PARECER DA COMISSÃO DE AVALIAÇÃO

ESTUDO DE IMPACTE AMBIENTAL DO PROJECTO

“EMPREENHIMENTOTURÍSTICO DA UNOP 3 DO PU DE TRÓIA”

maio de 2022

Figura 6 – Detalhe do Plano de Intervenção na Praia (PIP): Duna Cinzenta Com sobreposição do ET
(Fonte: EIA)

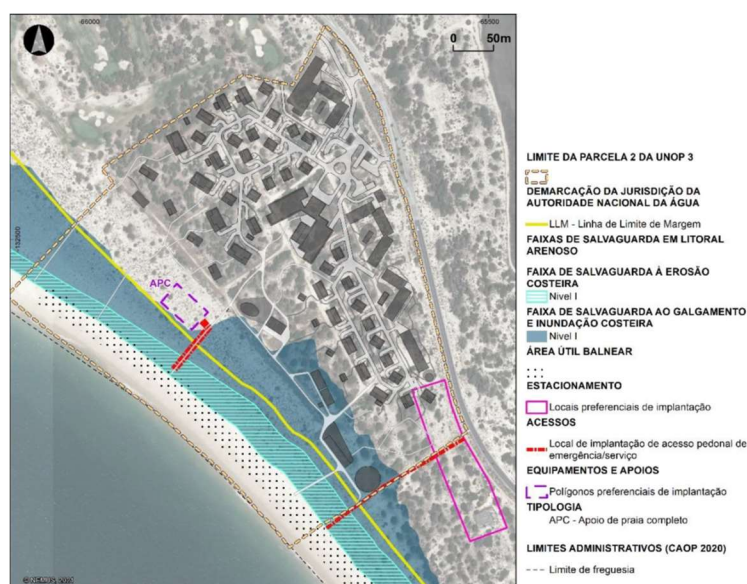
Verifica-se que o projeto em avaliação, embora não desenvolva a solução final de plano de intervenção da praia (PIP), não inviabiliza a efetivação desta praia nos termos preconizados na proposta de POC-EO.
